Mission régionale d'autorité environnementale

**Avis délibéré de la mission régionale d'autorité
environnementale de Bretagne sur le projet de
renouvellement de l'autorisation de la Carrière
de Botan à Rostrenen (22)**

n° MRAe : 2023-010972

Illustration 7: mesures de limitation des impacts qualitatifs sur les eaux (source : dossier)

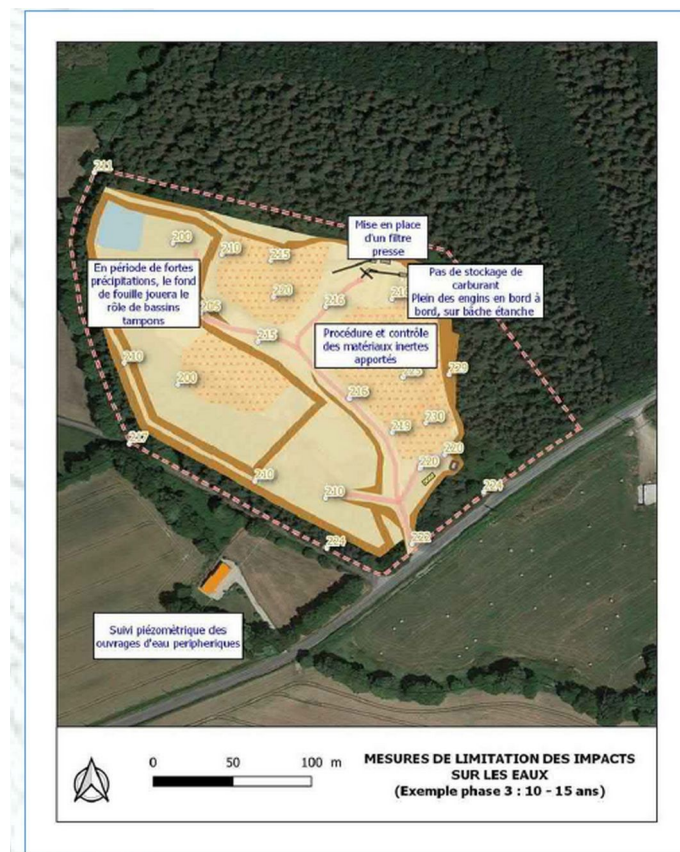
En l'absence de rejets d'eau vers un cours d'eau, le dossier prévoit seulement un suivi qualitatif des eaux de fond de fouille, en analysant le pH et la présence d'hydrocarbures. Une analyse physico-chimique globale pourrait être proposée afin de vérifier l'absence d'impact des différents apports de matériaux sur le site, liés aux nouvelles activités de négoce et de recyclage.

Au vu des caractéristiques du site, les mesures prévues apparaissent suffisantes pour prévenir la dégradation de la qualité des eaux superficielles. Le dossier prévoit tout de même un suivi qualitatif des eaux de fond de fouille. Bien que le risque soit faible, il aurait été nécessaire de détailler la procédure prévue en cas de pollution accidentelle et de veiller à la formation adaptée des personnels si une telle situation survenait.

Illustration 8: carte de synthèse des enjeux écologiques
(source : dossier)

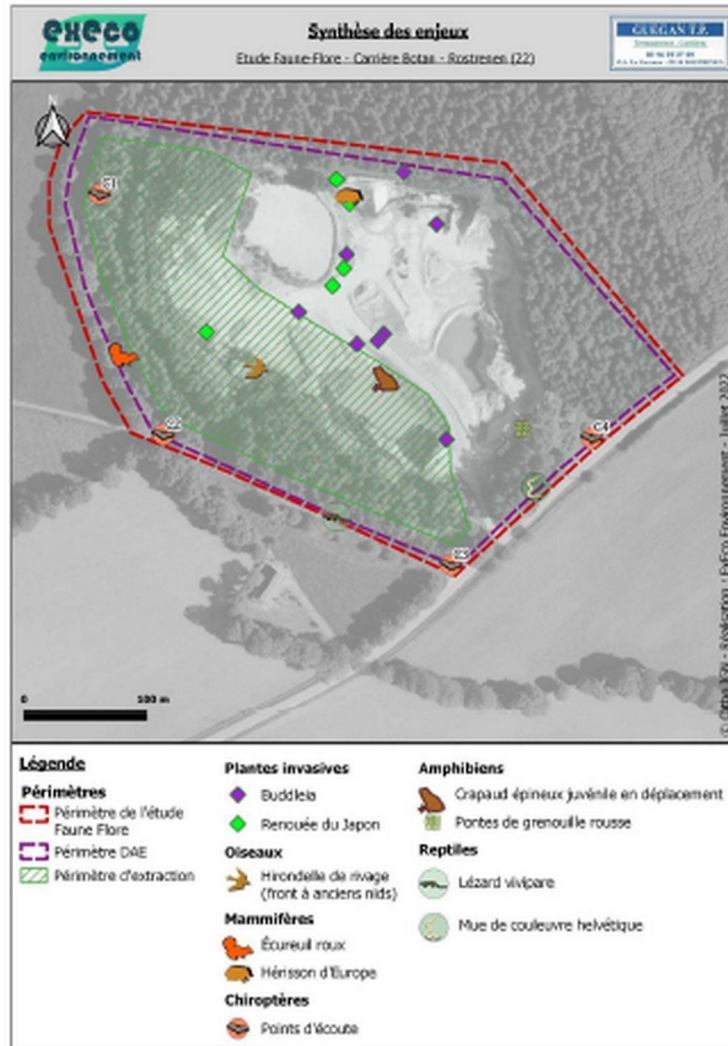
La principale lacune du volet faune/flore est l'absence d'analyse des impacts potentiels liés aux dérangements. Sans cette analyse, il n'est pas possible de conclure que cet enjeu est pris en compte de manière adaptée et suffisante.

L'Ae recommande de compléter le dossier par une analyse des dérangements potentiellement induits par l'activité sur les espèces situées à proximité et de compléter les mesures prévues, en cas d'effets notables .

Illustration 9: Localisation des mesures ERC sur le périmètre de projet (source : dossier)

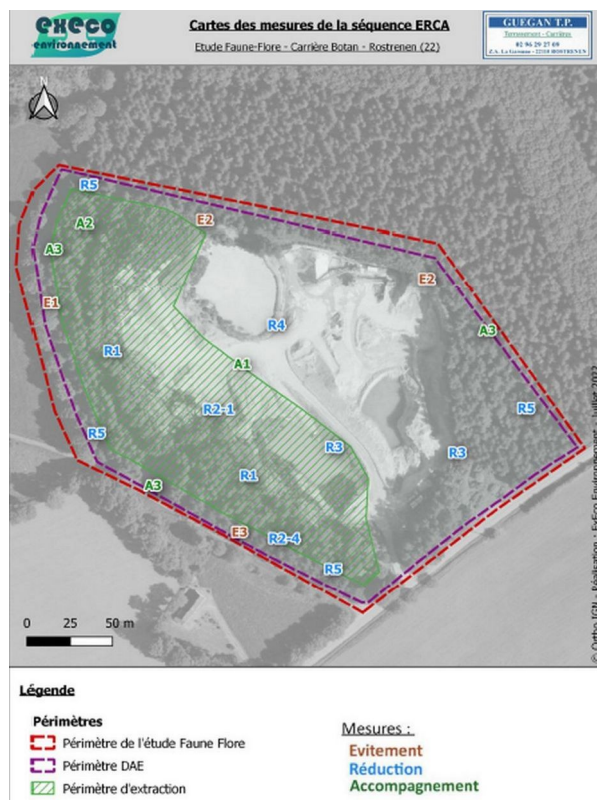
Les différentes mesures prévues, à l'exception de celle relative à l'installation de gîtes à chiroptères, apparaissent globalement pertinentes, mais la rédaction de certaines de ces mesures est parfois floue et peu contraignante. Il convient en particulier de préciser qui sera chargé de leur mise en œuvre.
